COMMISSION ROYALE DES MONUMENTS ET DES SITES
KONINKLIJKE COMMISSIE VOOR MONUMENTEN EN LANDSCHAPPEN

Réf. DPC : 2322-0001/17/2021-068PU (corr. DPC : R. Brune)
Réf. NOVA : 07/PFU/1835665 (corr. DU :)
Réf. CRMS : AA/FRT10003_693_PUN_Eglise_St_Denis
Annexe : 4-dossier

Objet : FOREST - Chaussée de Bruxelles 26 à Forest - Demande de permis portant sur : Mettre en lumière l'église Saint-Denis à Forest suivant dossier descriptif des travaux
Avis conforme de la CRMS

Mise en œuvre du concept : plan schématique et type de matériel

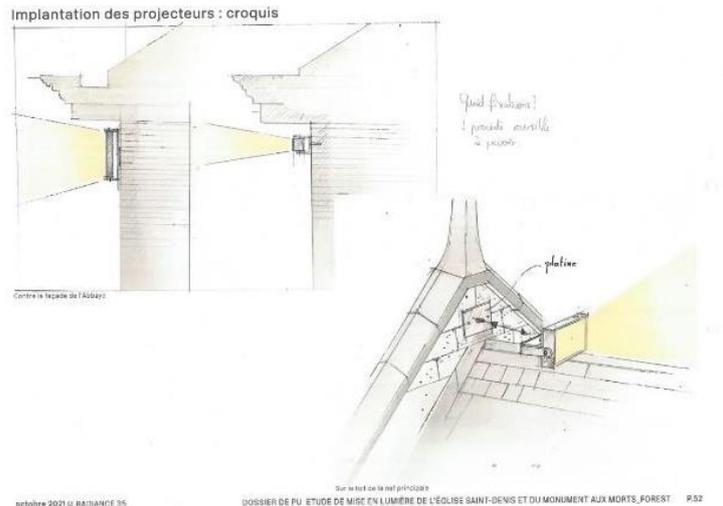
La CRMS rend un avis défavorable sur la demande dans la mesure où le projet n'est pas coordonné avec celui des aménagements publics du cœur de Forest (des propositions de changements des luminaires de la chaussée de Bruxelles sont à l'étude dans le cadre d'un projet de la STIB et du plan lumière de la commune de Forest), ni avec celui des aménagements paysagers et de l'éclairage du projet Aby et que le projet relatif à la restauration des vitraux de l'église est, lui aussi, toujours en cours de réflexion.

Par ailleurs, bien que le concept d'éclairage soit généralement sobre, enveloppant et doux, la CRMS ne souscrit pas au choix de faire dialoguer les 3 monuments au travers d'une lumière rouge 'flamboyante' qui ne se justifie pas sur le plan patrimonial : les 3 bâtiments n'entretiennent pas un rapport qui justifie ce choix. Elle plaide de manière générale pour un éclairage enveloppant et doux qui perturbe le moins possible le jeu chromatique des différents matériaux, et rende compte de la 'vraie' couleur' des matériaux .

Plan implantation appareils illumination actuelle

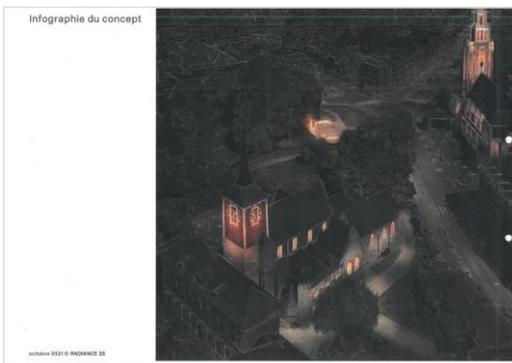
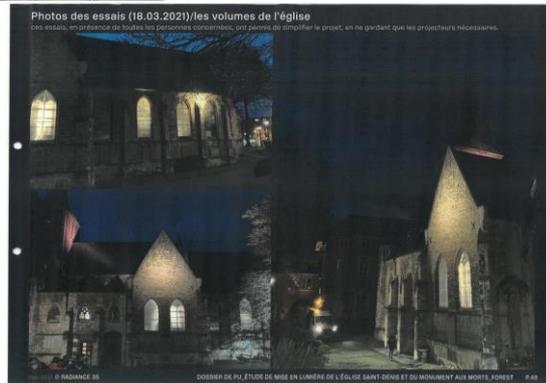
- 1 : une lumière douce type voile de lumière permettant de lisser la complexité des volumes et simplifier la lecture de l'église à la nuit tombée. Cette mise en œuvre est proposée via l'implantation de sept mats de 6m de hauts dans les abords.

Quatre de ces sept mats seront implantés à l'emplacement ou à proximité des anciens dispositifs d'éclairage de l'église aujourd'hui vétustes ce qui permet de limiter les interventions au niveau du site.

Le risque de dysharmonie voire de conflits d'éclairage mais aussi de surenchère de dispositifs (mâts et appareils, ...) n'est pas maîtrisé et il est difficile à ce stade de valider un projet présentant un trop grand nombre d'inconnues et de coordination entre différents projets, d'ampleur, directement connexes et intervenant au sein d'un même site classé. Il conviendrait d'introduire une seule demande de projet global de mise en lumière pour l'ensemble du site de l'abbaye.
